**Nasz znak: BZP-S.271.59.2013.JZ**

**Znak sprawy: BZP/9/13**

*Dotyczy:* Postępowania prowadzonego w trybie przetargu nieograniczonego na „Przebudowę ulic: Potulicka, Narutowicza w Szczecinie”.

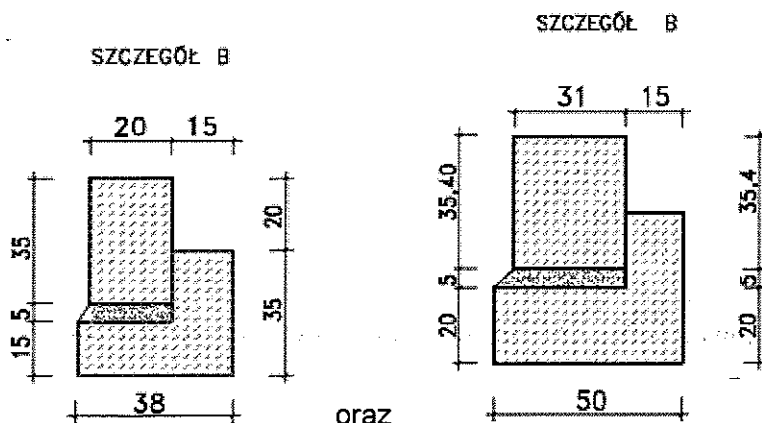
**Dotyczy odp. zestaw 04 z 08.04.2013 rok: odpowiedź na pytanie nr 35 i 38**

W swojej odpowiedzi Zamawiający napisał, że w pozycji nr 266 należy wycenić „wszystkie rodzaje krawężników zgodnie z dokumentacją projektową”, czyli jak rozumie Wykonawca, szczegóły:

bo na chwilę obecną tylko takich Wykonawca doszukał się w Dokumentacji Projektowej dla krawężnika 20/35 ze skosem, ponieważ krawężnik 20/35 bez skosu ma być wyceniony w poz. 359 robót torowych.

Niejasne pozostają dwie inne kwestie związane z wyceną krawężnika 20/35, a mianowicie:

- **Czy ilość betonu podana w przedmiarze pomocniczym w pozycji 6/49d.6 – 379 m<sup>3</sup> – jest poprawna?**

- **Gdzie – w której pozycji TER i w jakiej ilości mb należy wycenić rolkę z kostki kamiennej wyrysowaną w szczególe:**

Wykonawca nigdzie w TER ani w przedmiarze pomocniczym nie doszukał się pozycji dla wyceny rolki/ścieku ulicznego z kostki kamiennej z rozbiórki.

**Zamawiający dokona modyfikacji treści SIWZ w odpowiednim zakresie.**

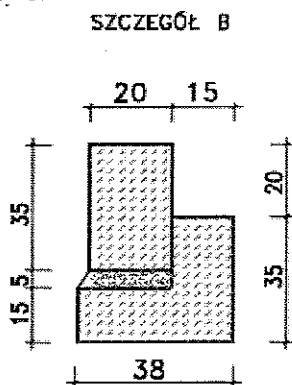
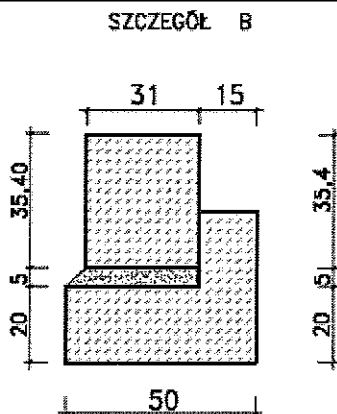
W swojej odpowiedzi Zamawiający napisał, że w pozycji nr 359 należy wycenić dwa rodzaje szczegółów:

Przedmiar pomocniczy dla robót torowych w pozycji 24.4 podaje tylko jeden rodzaj krawężnika, nie podaje ile mb poszczególnego typu należy uwzględnić w wycenie tej pozycji.

Również ilość betonu podana w pozycji przedmiaru (określona na 0,0663 m<sup>3</sup>/mb) jest niepoprawna. Wyliczając ilość betonu ze szczegółu dla krawężnika 20/35 wynosi ona: 0,08m<sup>3</sup>/mb, a dla krawężnika 31/35,40: 0,13m<sup>3</sup>/mb. Tak więc uśredniona ilość betonu na ławę dla 1mb krawężnika jest na pewno większa niż podane przez Zamawiającego w przedmiarze: 0,0663m<sup>3</sup>/mb

**Wykonawca prosi o modyfikację pozycji 359 na dwie pozycje:**

- **Dla wyceny krawężnika według szczegółu, z podaniem ilości mb**

- **oraz dla wyceny krawężnika według szczegółu, z podaniem ilości mb**

Zamawiający dokona modyfikacji treści SIWZ w odpowiednim zakresie.
